A  
par délibération  
en date du .....  
Municipal

## TABLE DES MATIERES

Tous les titres de chapitre écrits en rouge sont des modifications de l'étude réalisée en Novembre 2004.

LA CABANASSE = PYRENEES ORIENTALES  
Complément d'étude paysagère = Novembre 2004

Le quartier de la gare

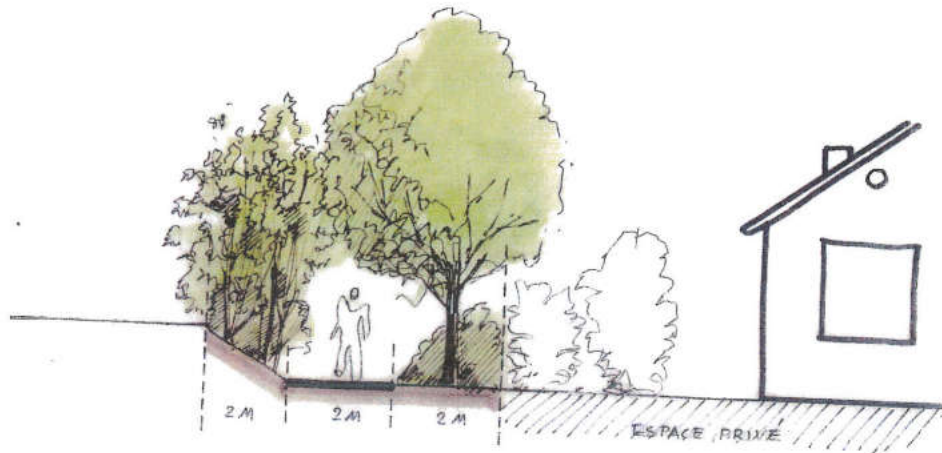
**MODIFICATION FEVRIER 2006**  
Les principes fournis pages 5 et 6 ne sont pas remis en cause par les nouvelles limites Nord du quartier.

Les trois côtés du projet qui ne longent pas la voie ferrée seront « finis » avec une lisière végétale. Côté Nord, le boisement forestier situé en contrebas du talus sera d'une largeur variant entre 10 et 50 mètres. Ce boisement permettra de prévoir un réseau de cheminements piétons propres à l'opération.

Plan de principe du Parc Résidentiel de Loisirs - Echelle 1/2500°

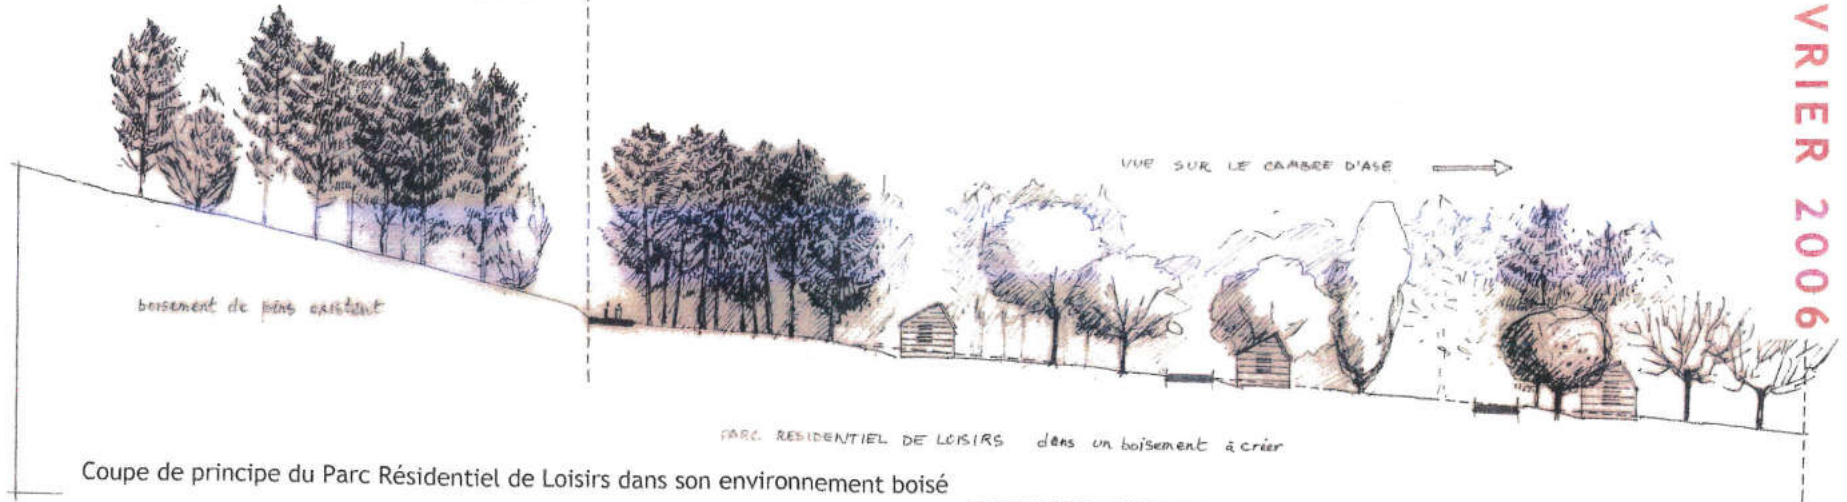
MODIFICATION FEVRIER 2006  
 Projet abandonné par la Commune

B) LA ZONE DESTINEE A TERME A DE L'HABITAT

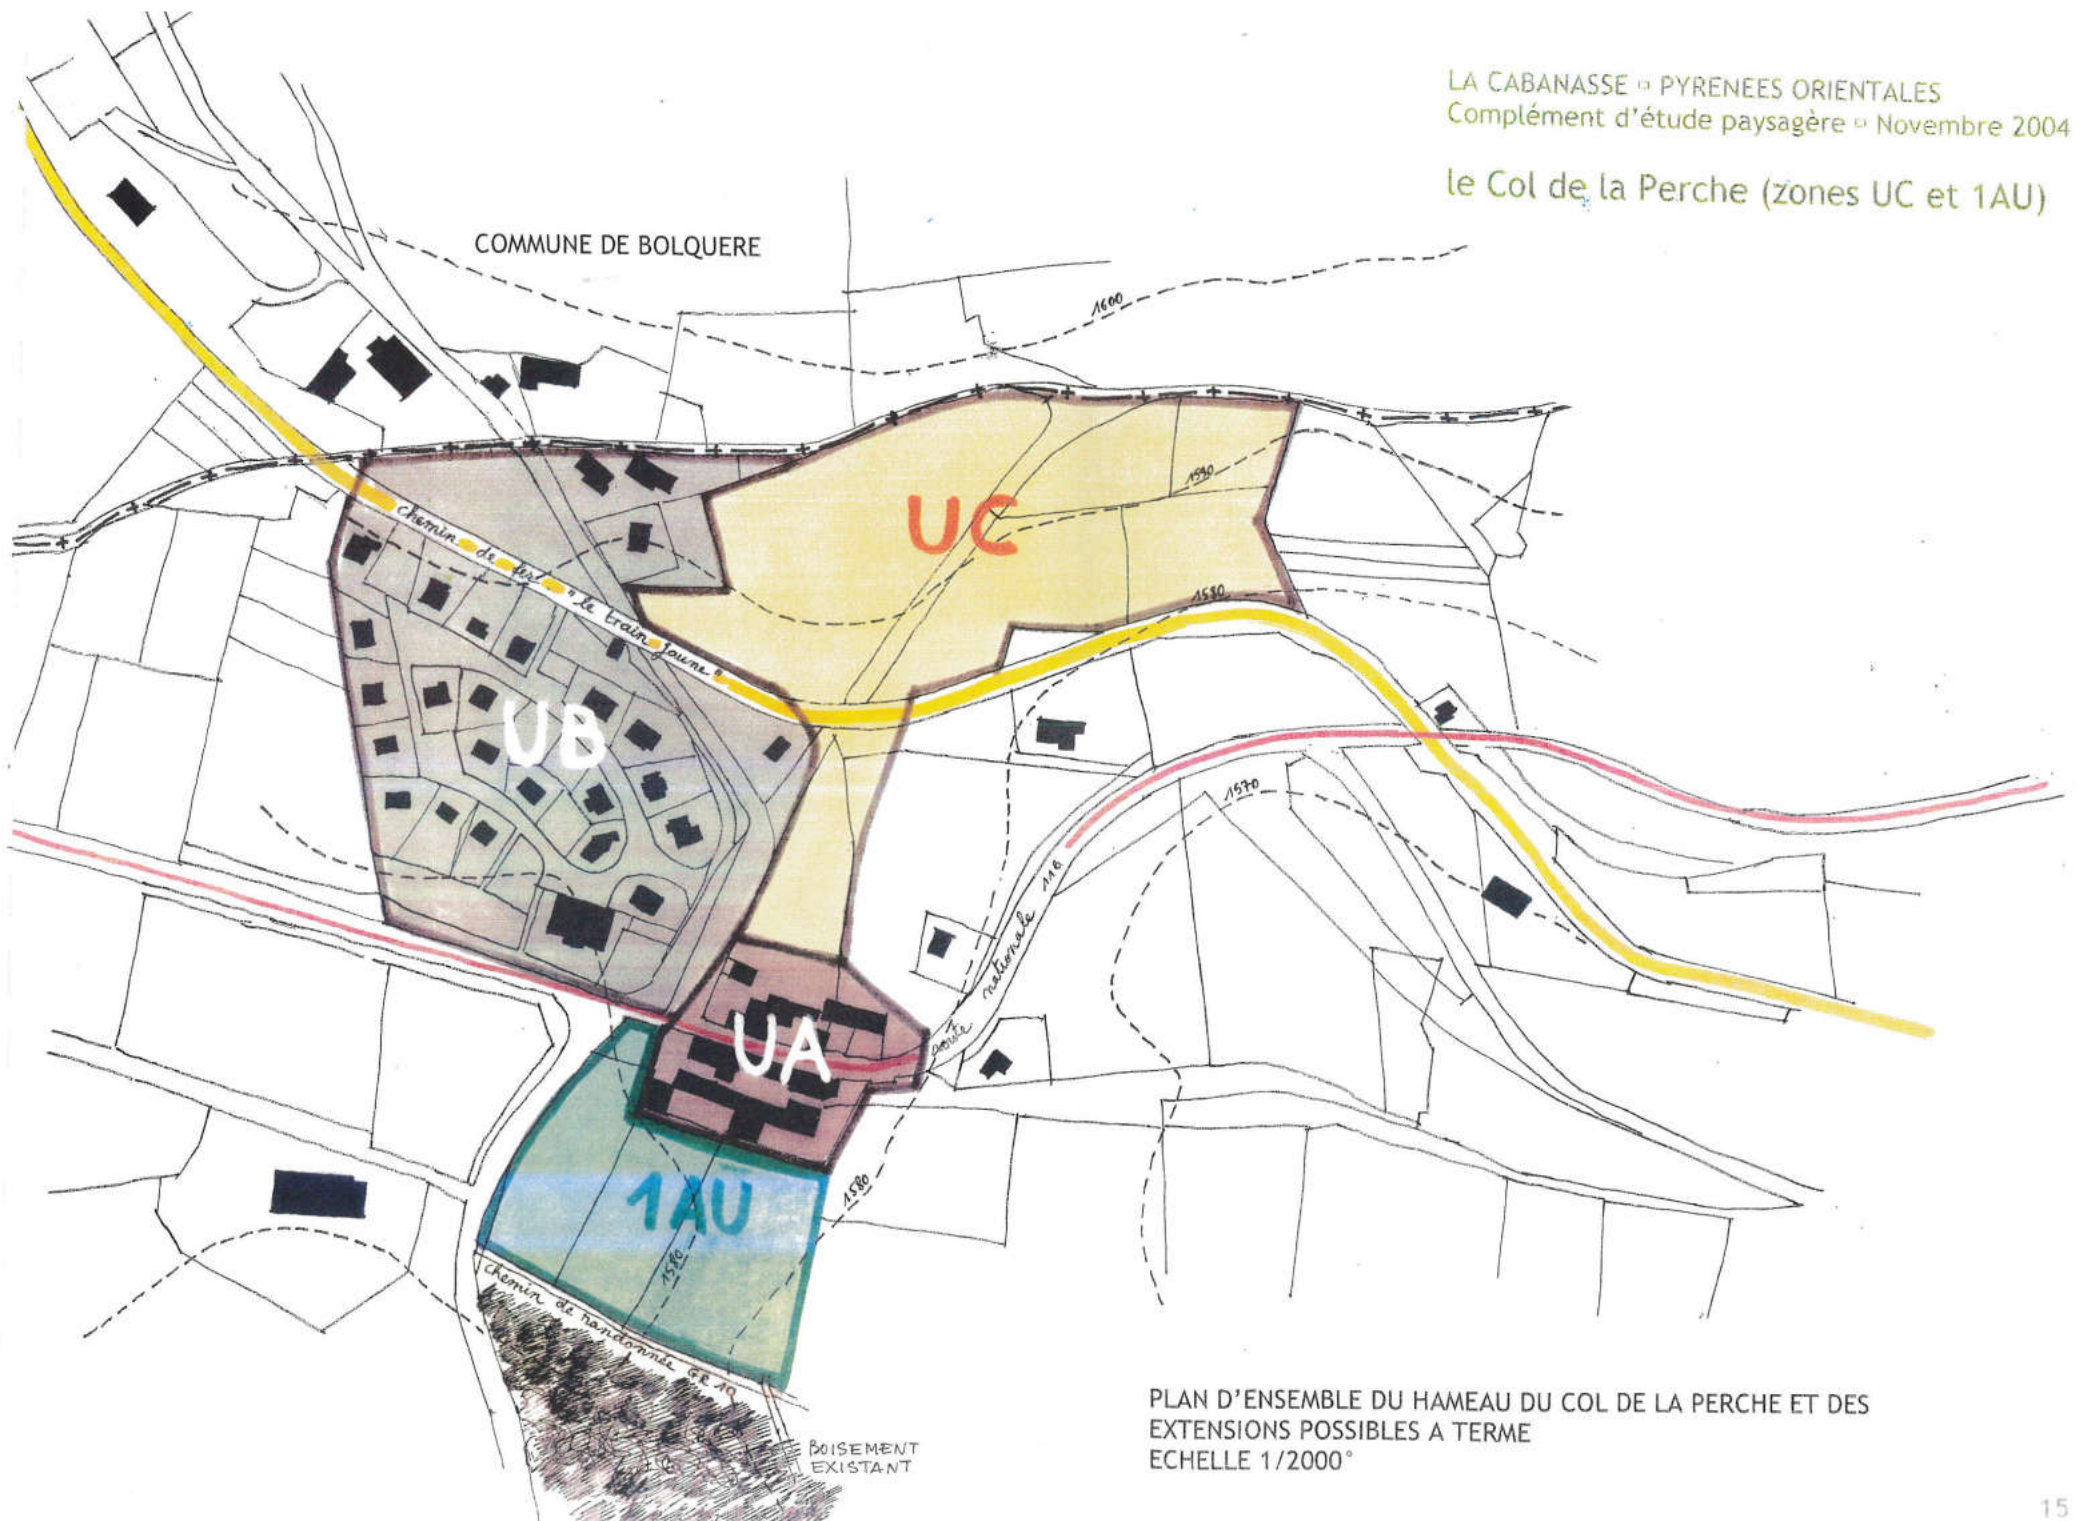
MODIFICATION FEVRIER 2006  
Zone 1AU déplacée

Le terrain situé dans la boucle de la RN 116 entre les bâtiments volumineux du bord de la route nationale 116 (Hôtels et habitat collectif) et la ligne SNCF du Train Jaune est en pente vers l'Est. Il mesure environ un hectare et pourrait être le lieu, comme nous l'avons suggéré dans notre étude de 2000 d'un projet municipal ou privé à vocation structurante pour le hameau du Col de la Perche : lotissement communal, centre médical, commerces ou activités tertiaires. Sa constructibilité doit répondre à plusieurs exigences afin que les constructions ne perturbent pas le côté « hameau » qu'il revêt actuellement.

1. La cohérence des voiries et de l'orientation du bâti qui organiserait le quartier selon une direction privilégiée en fonction de la pente du terrain qui est dirigée vers le Sud Est.
2. La limitation des hauteurs (R+1 par exemple) qui, malgré une volumétrie réduite du bâti peut permettre quand même de proposer un habitat collectif ou groupé.
3. La recherche architecturale qui donne au bâti un aspect qualitatif et homogène induit par une réflexion de professionnel et l'usage de matériaux adaptés .
4. Le traitement végétal du bord de la route permettant d'isoler visuellement les constructions des nuisances de la circulation tout en ne gênant pas la vue, la route étant en contrebas.

SUGGESTION DE DÉCOUPAGE DU TERRAIN  
CONSTRUCTIBLE POUR PRESERVER UNE ZONE BOISÉE  
A L'ENTREE DU VILLAGE. ECHELLE 1/1000"

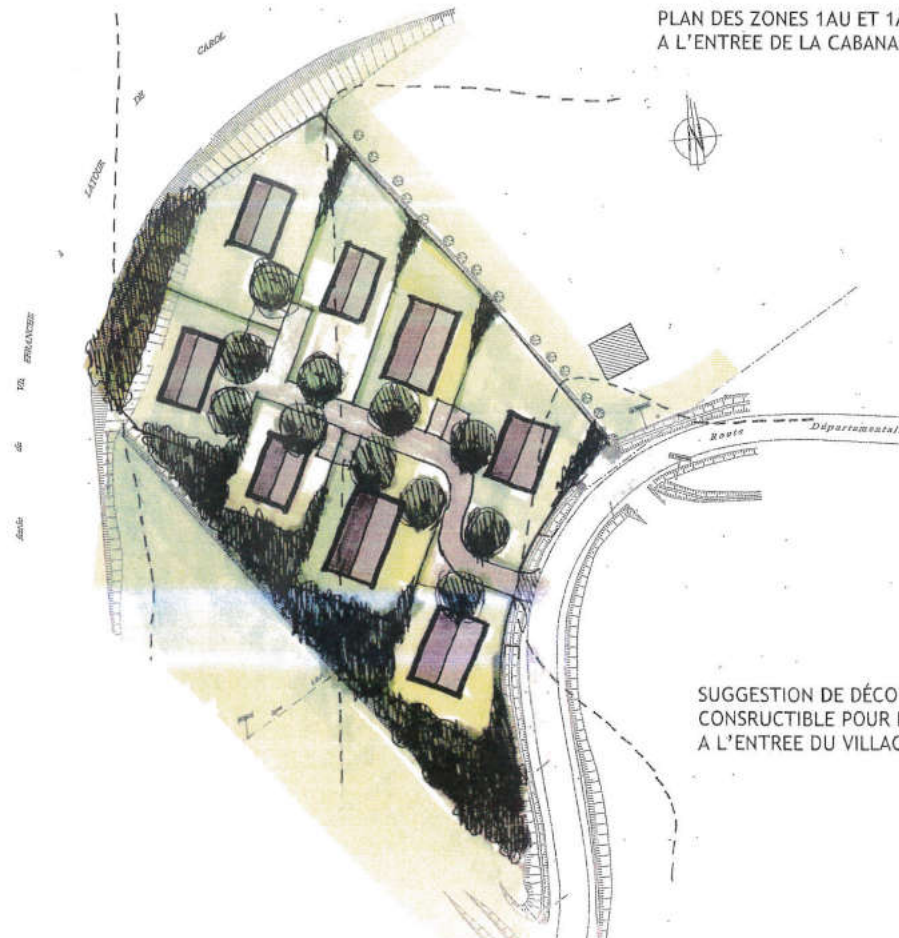
MODIFICATION MAI 2005

1. **Délimiter la partie Ouest du terrain** qui s'offre au regard en rentrant dans La Cabanasse par une **zone boisée** de largeur variable issue du découpage du lotissement en projet sur cette parcelle. Le boisement peut se composer de hêtres, chênes, charmes, sorbiers, prunelliers...
2. **Donner à l'ensemble du programme d'habitation un côté naturel et boisé** par des haies séparatives constituées d'essences arbustives (prunelliers, viornes, troènes...).
3. **Implanter le bâti dans la logique du relief** de façon à dégager des vues sur le paysage pour chacun tout en limitant les terrassements liés aux voiries d'accès et aux dessertes de chaque maison.

EXTENSION DE LA ZONE UB A LA PARCELLE 905  
PLAN DE PRINCIPE - ECHELLE 1/1000°

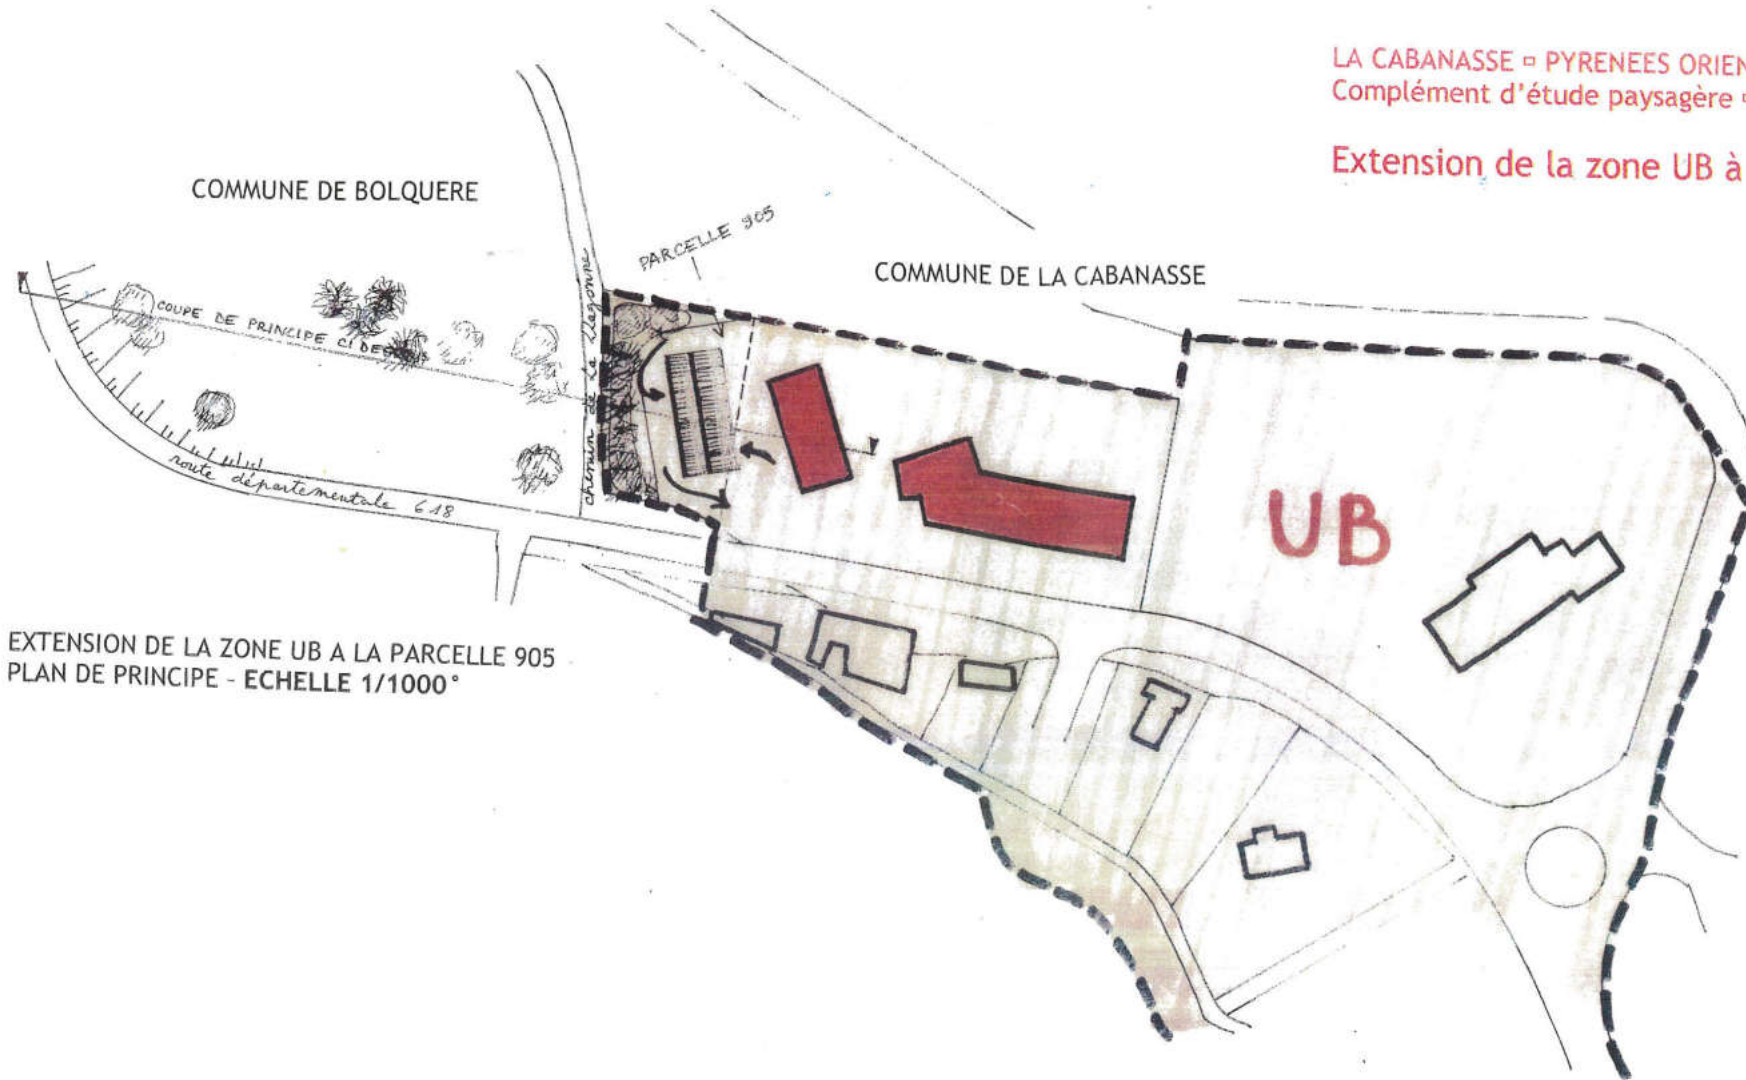
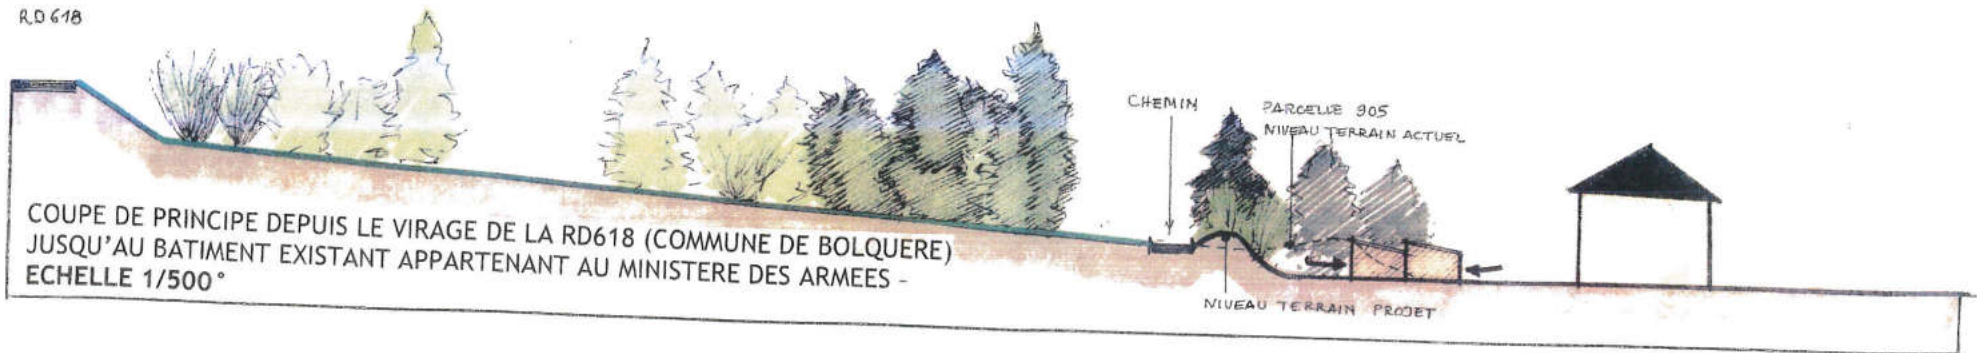
La petite parcelle 905 est située juste à la limite entre la commune de La Cabanasse et celle de Bolquère. Elle borde la Route départementale 618 qui s'éloigne de La Cabanasse en montant dans un paysage boisé.

Cette petite parcelle est visible depuis le premier tournant situé sur la commune de Bolquère. En raison de cette vue plongeante sur le terrain, plusieurs mesures seraient à prendre si on souhaite effectivement, comme il en est question, construire une série de garages destinés aux usagers des bâtiments du Ministère des Armées.

1. Des terrassements de déblai et de remblai permettant de diminuer l'impact visuel des bâtiments depuis la route départementale 618 en descendant. Ces terrassements auraient pour but de faire apparaître les garages comme « enterrés » depuis le point haut alors qu'ils seraient simplement au même niveau que le bâtiment existant (voir explication graphique sur la coupe de la page suivante)
2. La partie talutée en remblai située à la limite de la parcelle 905 sera plantée avec de la végétation locale (pins à crochet, bouleaux en haut de pente, saules en bas de pente).
3. Les garages auraient une hauteur maximum de 3 mètres avec des toitures à pente unique, égout du toit tourné vers le bâtiment existant
4. Les toitures, les enduits de façade ainsi que les couleurs des huisseries seraient identiques à ceux des bâtiments existants.

Carte de synthèse des zones constructibles

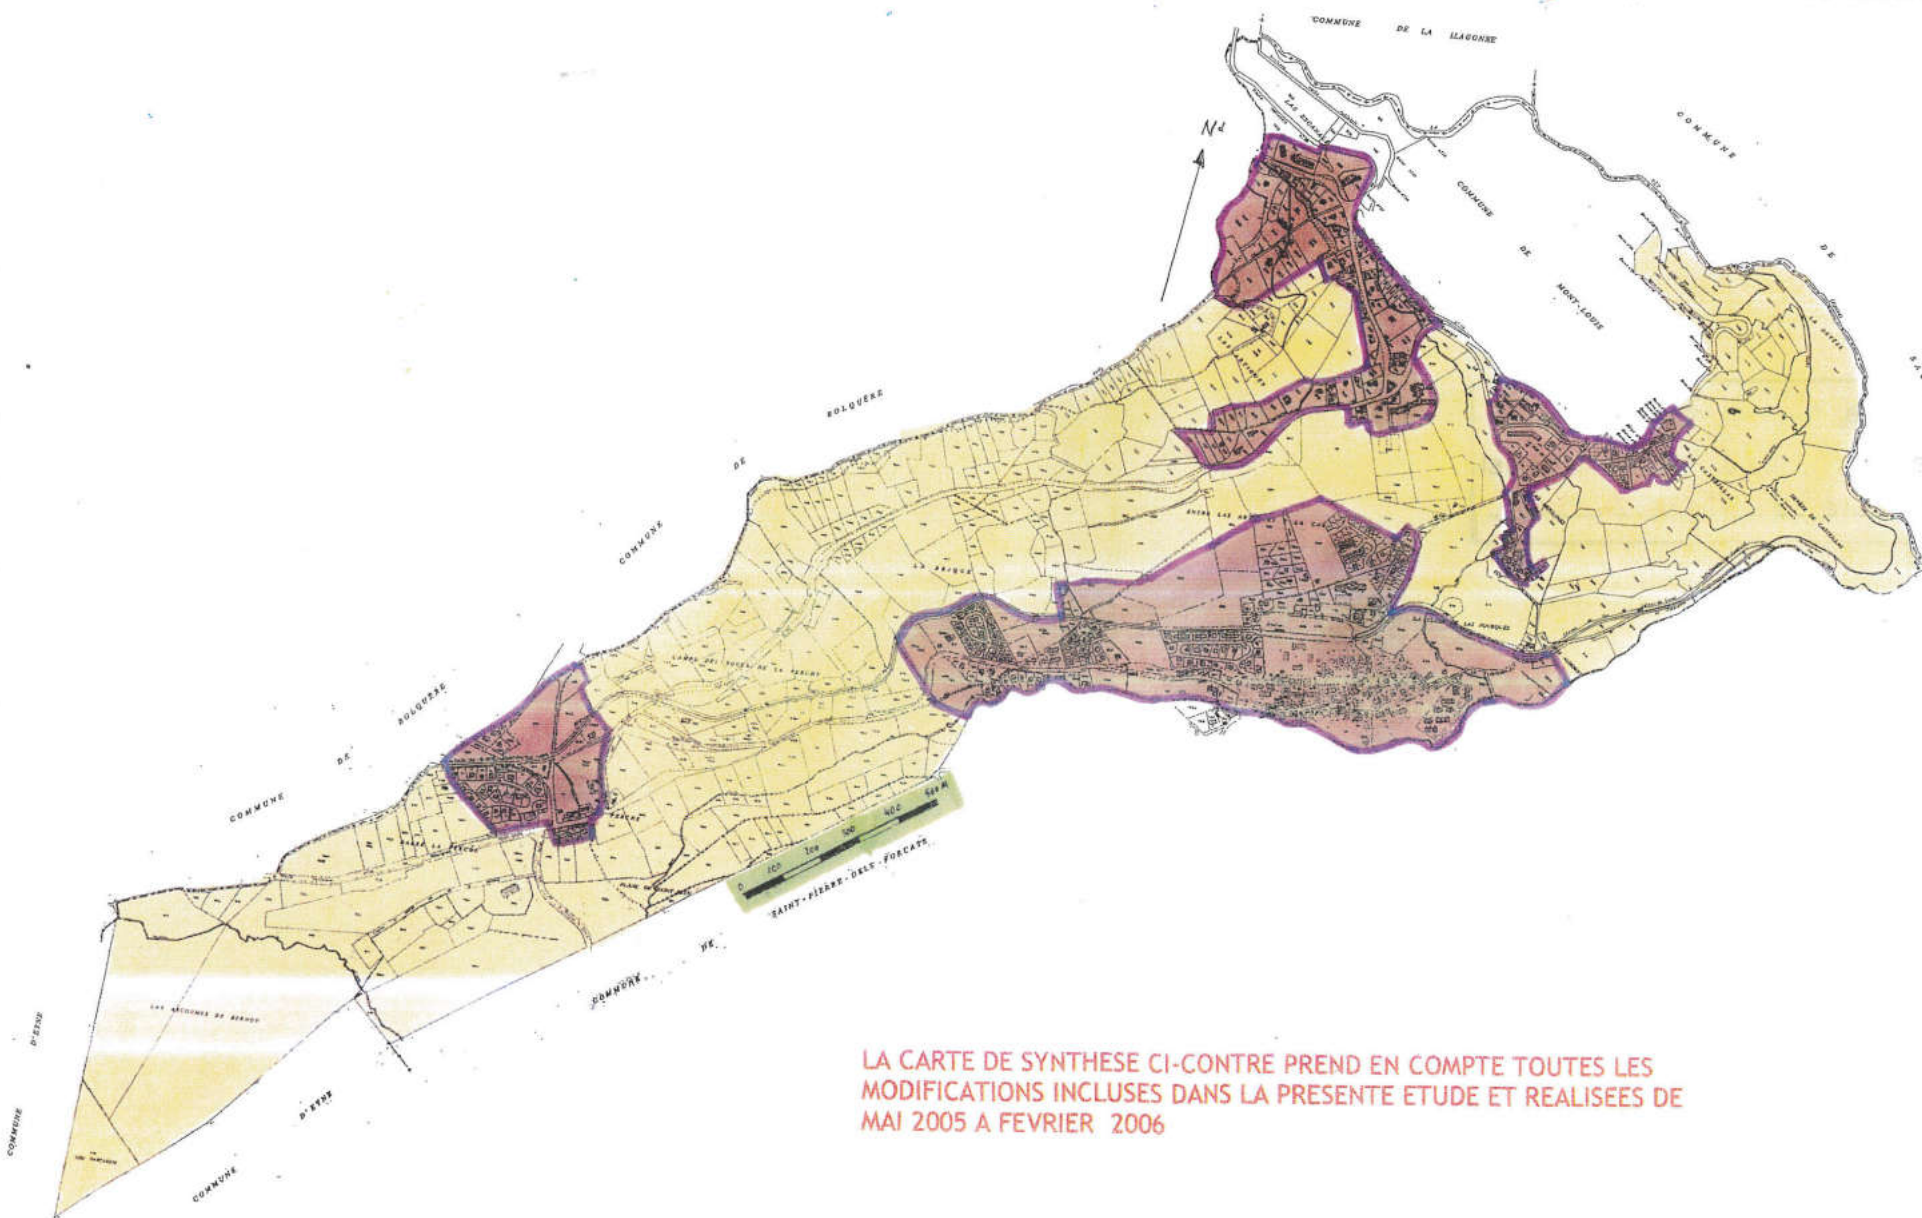
MODIFICATION FEVRIER 2006

LA CARTE DE SYNTHESE CI-CONTRE PREND EN COMPTE TOUTES LES  
MODIFICATIONS INCLUSES DANS LA PRESENTE ETUDE ET REALISEES DE  
MAI 2005 A FEVRIER 2006
